Oggetto: IGOR S.R.L. STABILIMENTO IN COMUNE DI CAMERI - VERIFICA DI ASSOGGETTABILITA' A VALUTAZIONE DI IMPATTO AMBIENTALE PER NUOVO IMPIANTO DI DEPURAZIONE E AUMENTO CAPACITA' PRODUTTIVA.

**Istruttoria Provinciale per la Verifica di assoggettabilità a VIA
 ai sensi dell'art. 19 del D.lgs. 152/06 e s.m.i.**

Relazione di contributo tecnico scientifico

**Progetto: “Modifica dell’Autorizzazione Integrata Ambientale (AIA) per l’attività IPPC
 Categoria 6.4 c - Trattamento e trasformazione del latte, con quantitativo di latte ricevuto di
 oltre 200 tonnellate al giorno (valore medio su base annua)”**

Figura 5: Indicazione dei recettori (Valutazione previsionale di impatto odorigeno, pag. 23)

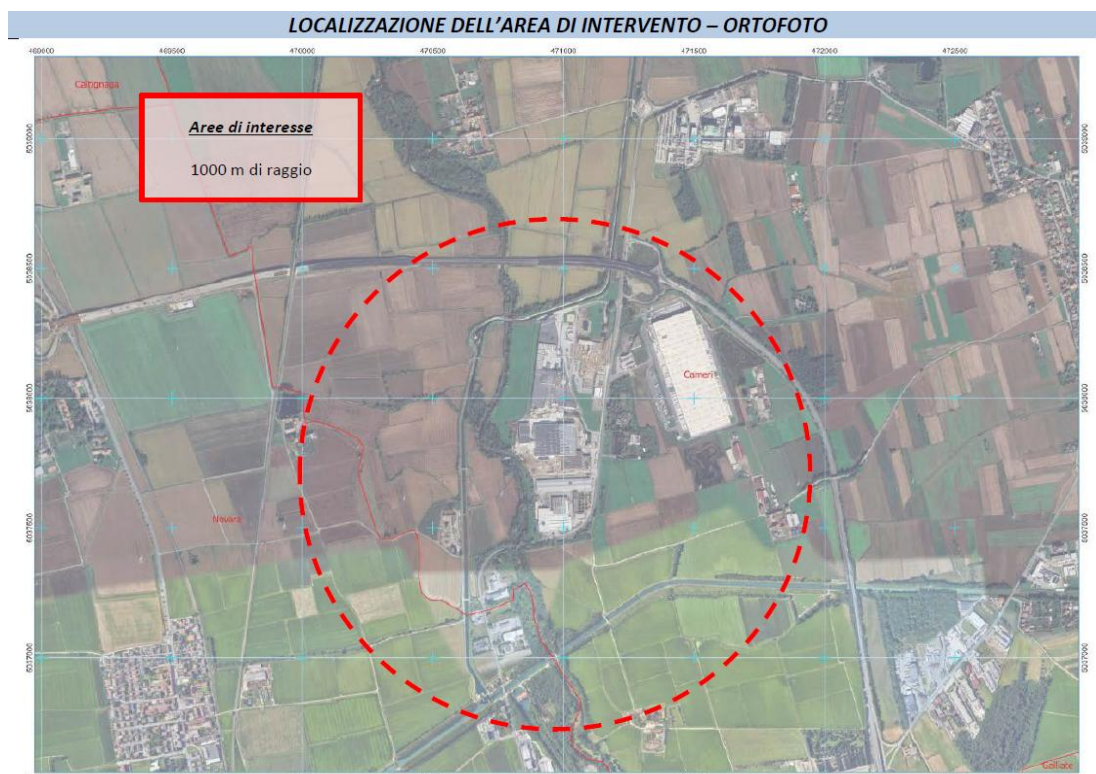
Lo studio, pur rivestendo il carattere di una procedura estesa, presenta alcune carenze.

In particolare, non sono state valutate tutte le potenziali sorgenti dell'impianto di biogas/biometano, come la fase di upgrading e lo stoccaggio delle matrici in ingresso al digestore anaerobico. Se per la fase di stoccaggio delle matrici in ingresso al digestore lo studio adduce una scarsa significatività, in ragione della ridotta permanenza (entro la giornata lavorativa), per la fase di purificazione del biogas non viene addotta alcuna giustificazione.

Analogamente, la riduzione applicata alle quattro sorgenti di emissione di odore implementate nel modello, pari al 90%, non essendo supportata da evidenze oggettive (dati di analisi su impianti simili) non appare cautelativa, soprattutto, in considerazione del fatto che l'efficienza dei sistemi di abbattimento, secondo quanto riferito dallo studio, è verificata mediante analisi periodiche non meglio definite. Tale aspetto risulta determinante poiché la riduzione applicata alla sorgente comporterebbe una sottostima dei risultati ottenuti.

- Le stime modellistiche dovranno essere confermate da misure olfattometriche delle sorgenti, durante il primo anno di esercizio degli impianti di produzione biogas e depurazione biologica a fanghi attivi.

Tali misure dovranno interessare tutte le potenziali sorgenti, ovvero, anche quelle considerate scarsamente significative o non valutate del tutto dal presente studio.

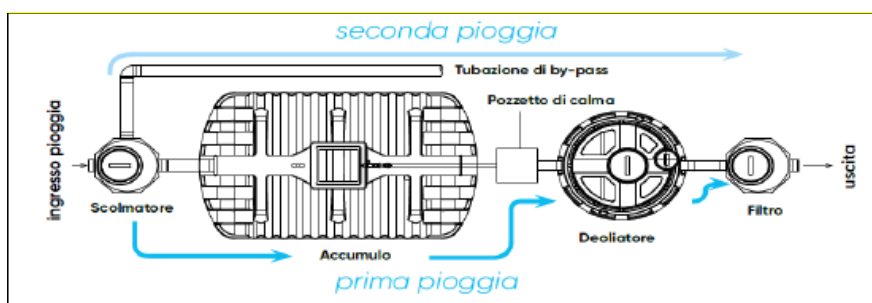
L'Ente scrivente ritiene che non sia chiaro se e dove sia trattato il flusso di prima pioggia dell'area pavimentata esterna EST, in quanto è specificato essere deviato verso il sistema di collettamento acque reflue industriali (scarico S1) e non vi sono riscontri nella *Planimetria Piazzali Scoperti e Scarichi Idrici* (luglio 2025) allegato all'*Aggiornamento della Relazione Tecnica e Disciplinare di Prevenzione e Gestione*.

Tale aspetto potrà essere chiarito nell'ambito della modifica dell'AIA.
